# OSSERVAZIONI

predisposte dalla  
**SOCIETÀ TERRA SRL**

**COMITATO CA PIRAMI**  
**COMITATO ZONA NORD-OVEST**

**STATO AMBIENTALE NEL TERRITORIO INTERESSATO DALLA DISCARICA  
PER RSU E ASSIMILABILI "PIAVE NUOVO" DI JESOLO**

**Figura 6** - Sezione litostratigrafica sul "lotto ovest", utilizzato per smaltire rifiuti tra il 1981 e il 1985 e ora interessato dall'ampliamento della discarica (fonte: integrazione al progetto definitivo di sistemazione e ampliamento della discarica, Golder Associates, approvato nel 2005)

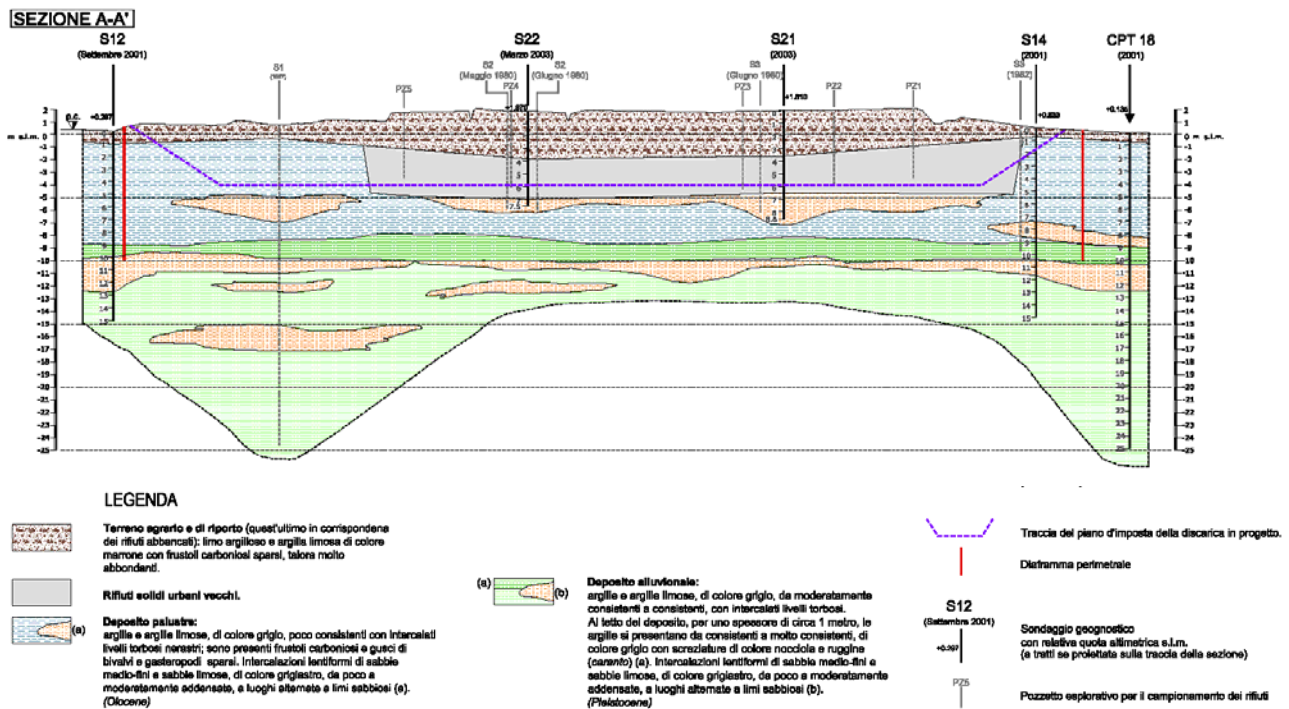
Nella precedente immagine sono evidenti due principali lenti sabbiose che corrispondono alle due falde sotterranee sopra menzionate, tra cui quella "superficiale" posta tra 4 e 8 m di profondità e quella "profonda" giacente tra 10 e 15 m di profondità.

Va detto comunque che alcuni rifiuti sono stati smaltiti a profondità che andavano a intercettare falde sotterranee, come appare evidente nella precedente sezione litostratigrafica relativa al lotto ovest, in cui si nota che la quota di smaltimento dei rifiuti andava ad intercettare la lente sabbiosa compresa tra -8 e -4 m dal p.c..

**Figura 9** – Valori di conducibilità, cloruri e solfati nelle acque di falda “superficiale” da campionamenti 2010, 2009 e 2008 (fonte: ARPAV)

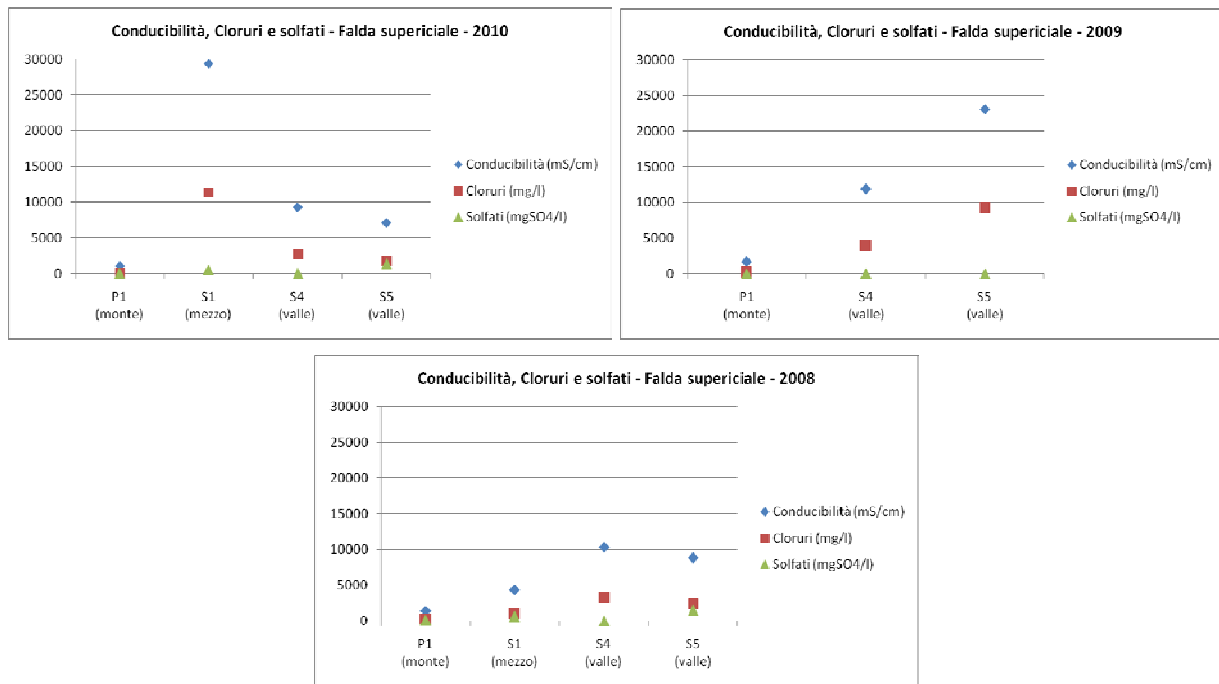
La presenza di elevati valori di **conducibilità, cloruri e solfati** può essere evidenza di fenomeni di inquinamento dovuti ad attività antropiche. I valori rilevati risultano però eccessivamente elevati e spesso superiori ai contenuti evidenziati nello stesso percolato. Una loro presenza può infatti essere legata all'influenza di cause naturali come l'ingressione salina, che può condizionare la qualità delle acque interne a molti chilometri di distanza dalle coste, soprattutto in questo territorio del Veneto Orientale che per ampie superfici giace sotto il livello del mare e che un tempo era territorio lagunare. L'area di influenza dell'ingressione può dipendere dalle caratteristiche idrogeologiche e dalle condizioni di marea che in questo caso andrebbero approfondite con adeguati studi. Va notato che il piezometro P1 non evidenzia elevati valori per i medesimi composti, il che complica l'interpretazione dei risultati.

L'ipotesi che vi siano delle cause naturali per giustificare gli elevati valori di questi parametri non esclude la possibilità che vi siano contributi anche dovuti alla presenza di attività antropiche ed in particolare della discarica.

**Figura 10** – Valori di ammoniaca nelle acque di falda “superficiale” da campionamenti 2010, 2009 e 2008 (fonte: ARPAV)

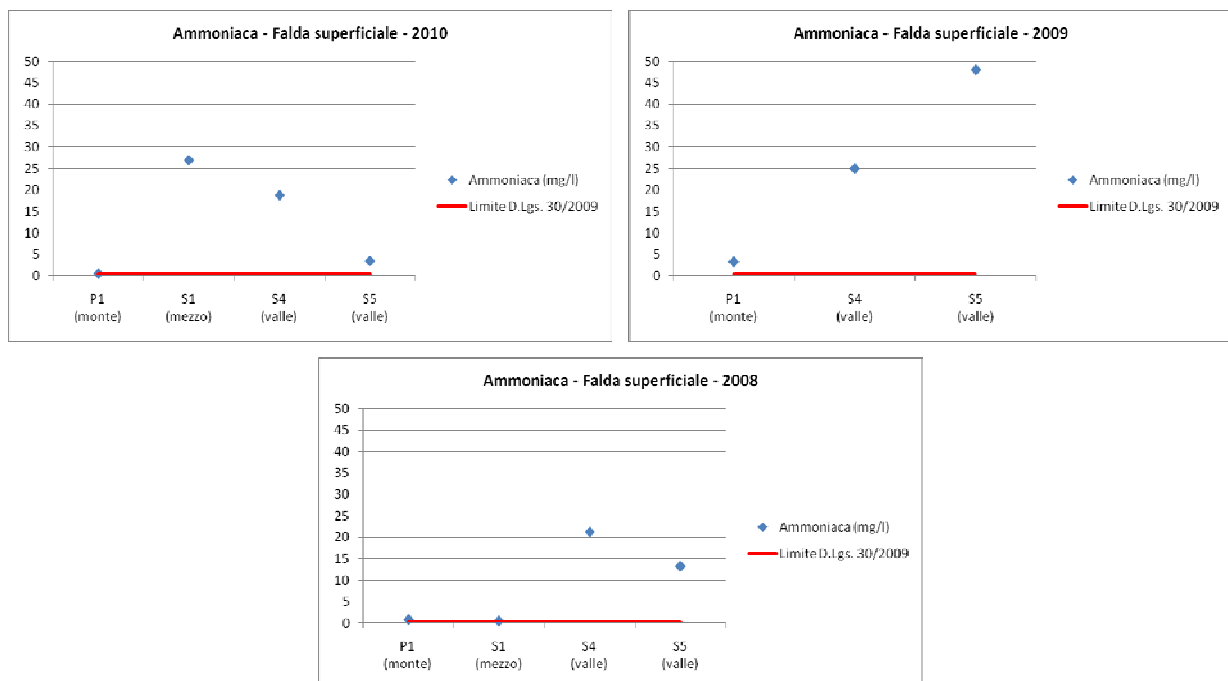
Si nota in questo caso un netto aumento tra valori registrati a monte e quelli trovati in mezzo e a valle della discarica, come evidenziato nei seguenti grafici.

Anche per l'ammoniaca le possibili cause dei superamenti possono ricondursi sia ad attività antropiche, che a condizioni idrogeologiche particolari con presenza di materiale organico torboso. E' noto infatti come la media e bassa pianura veneta, ed in particolare

la Provincia di Venezia, presenti elevati valori di NH<sub>4</sub><sup>+</sup> dovuti a cause naturali per la presenza di strati torbosi nel sottosuolo, con condizioni riducenti.

Questo però non esclude la possibilità che vi sia un contributo antropico che spiegherebbe l'aumento della concentrazione di ammoniaca tra monte e valle della discarica, evidenziato nei precedenti grafici.

**Figura 11** – Valori di Arsenico e Manganese nelle acque di falda "superficiale" da campionamenti 2010, 2009 e 2008 (fonte: ARPAV)

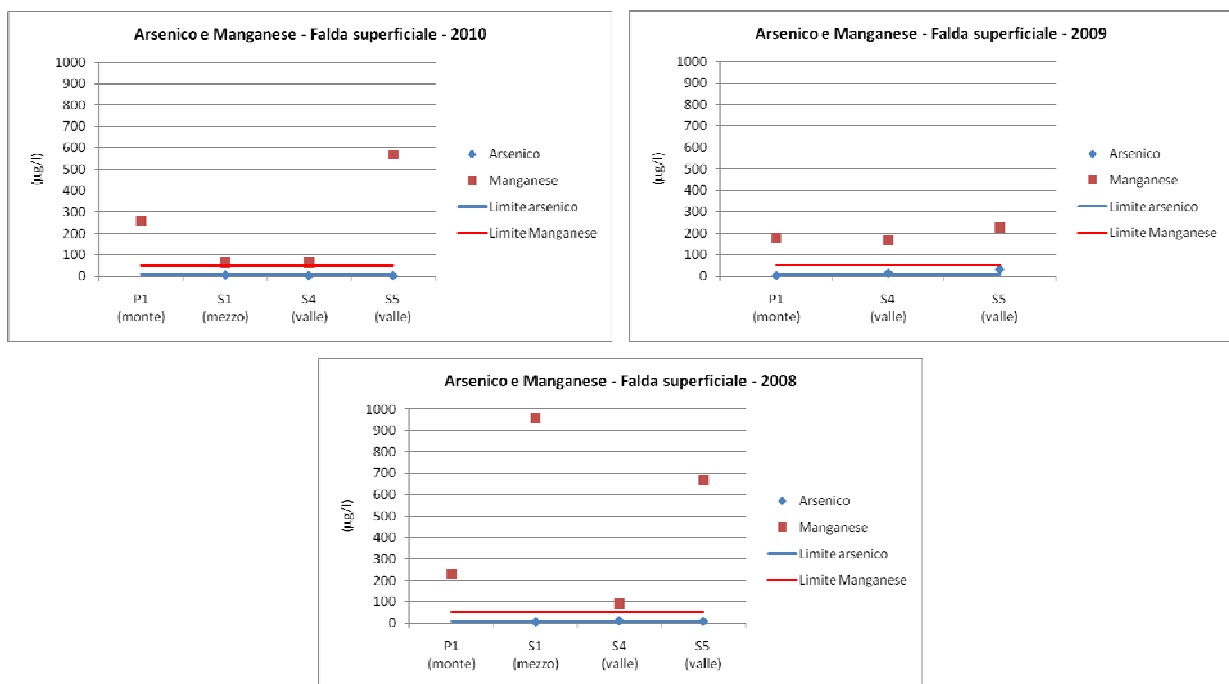
Anche in questo caso è evidente il superamento dei limiti normativi per manganese e in alcuni casi arsenico, con valori per il primo che sono molto elevati anche a monte della discarica. Le cause possono essere dovute a condizioni naturali, come suggeriscono numerose pubblicazioni relative alla presenza di metalli nei sottosuoli della pianura veneta.

Questo non esclude comunque la possibilità di un contributo dovuto ad attività antropiche.

**Figura 12** – Valori di BOD5 e COD nelle acque di falda “superficiale” da campionamenti 2010, 2009 e 2008 (fonte: ARPAV)

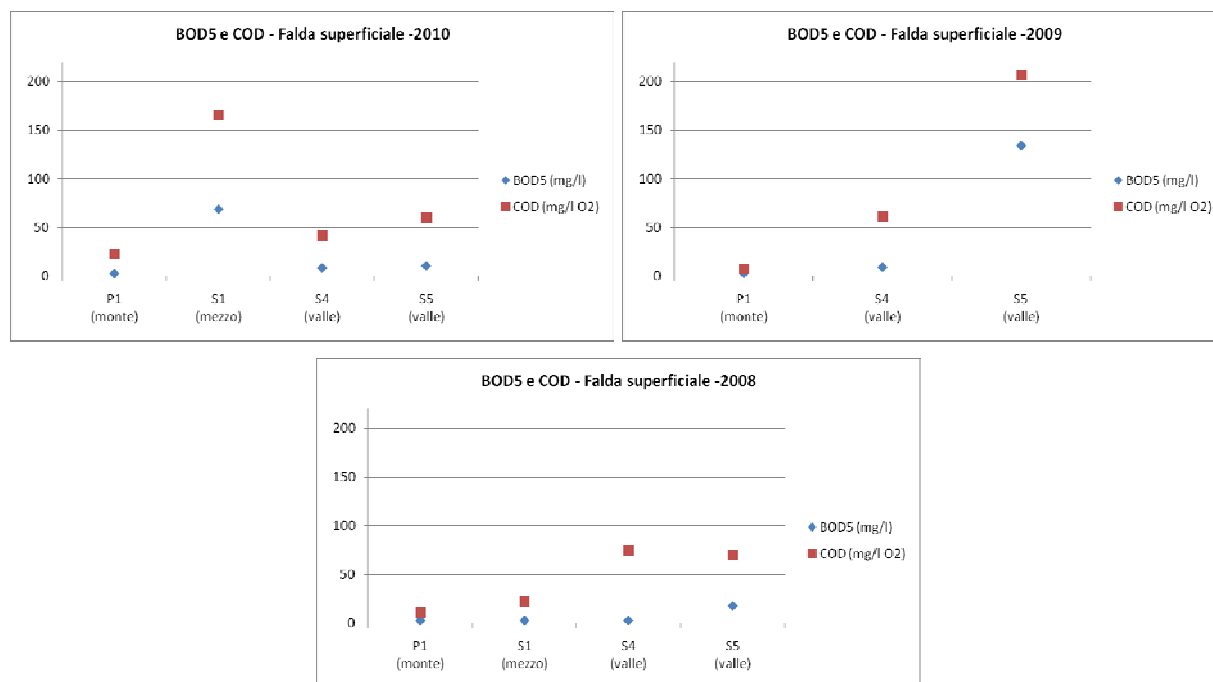
Da i grafici sopra riportati è evidenziato un aumento nei valori di BOD5 da monte a valle (e in mezzo) alla discarica, solitamente contenuta, ad eccezione del 2009 in cui risulta più rilevante. In assenza di ulteriori informazioni tale rappresentazione potrebbe far pensare ad un contributo diretto della discarica all'aumento del BOD e COD in falda.
